44/59

Alla flygplan av typerna Piper PA-18, PA-18A, PA-20 och PA-22 samt berörd material i förråd.

Luftfartsstyrelsen föreskriver att åtgärder skola vidtagas på ovan angivna flygplantyper i enlighet med vad som föreskrives i FAA Airworthiness Directive No 59-10-8, med tillhörande revision No 59-22, vilka i huvudsak innefatta följande:

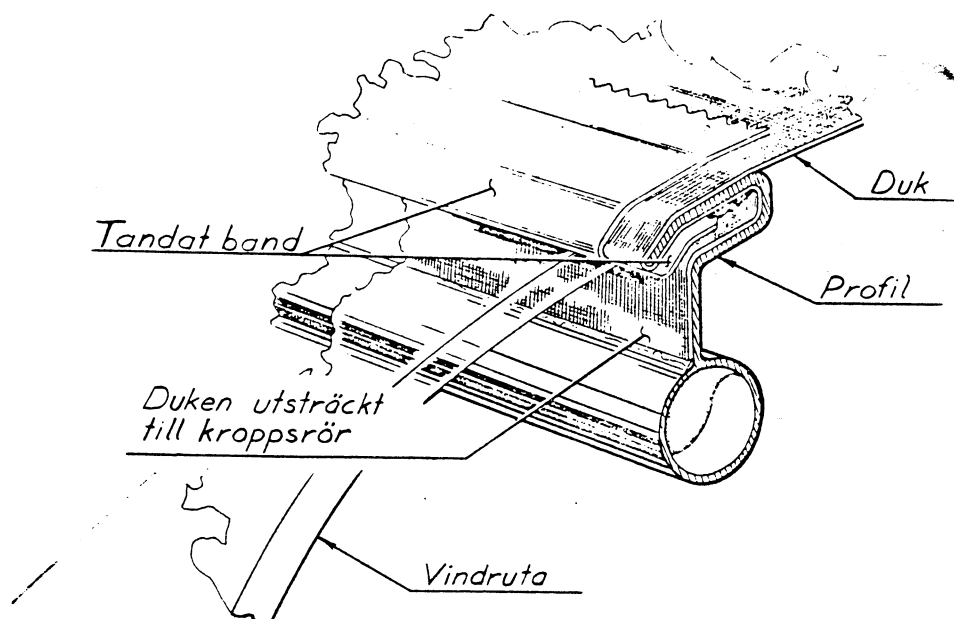
Nyligen inträffad händelse har utvisat felaktigt utförande av modifiering enligt FAA AD 56-26-2 (LVA 3/1957). Av denna anledning har modifieringsanvisningens text ändrats till följande lydelse:

1. Kontrollera det borrarade ventilationshålet i centrum av tanklockets undersida genom införande av en trådtolk $\varnothing$ 0,75 mm (0,03).
 - a) Om hålet är rätt borrarat, skall tolken kunna införas minst 19 mm (3/4"), innan den stoppas upp mot mantelplåtens insida.

- b) Om hålet är ofullständigt borrarat, kan tolken endast införas 6-7 mm (1/4"), på grund av att den i locket befintliga mellanväggen icke blivit genomborrarad.

2. Iakttages vid skakning av locket skrammel i detta, samt om det finnes något hål borrarat, vilket vid sidan är märkt "X", utvisar detta invändigt befintlig lös nit.

3. Om felaktigheter enligt 1.b och/eller 2 ovan konstaterats, skall följande åtgärder vidtas:
 - a) Borra två hål $\varnothing$ 1,7 mm (0,067), ett 6-7 mm på vardera sidan om det befintliga centrumet, och tillse härvid att även mellanväggen genomborras.

- b) Utför kontroll enligt punkt 1 ovan.
 - c) Avlägsna uppkomna borrarspån ur locket.
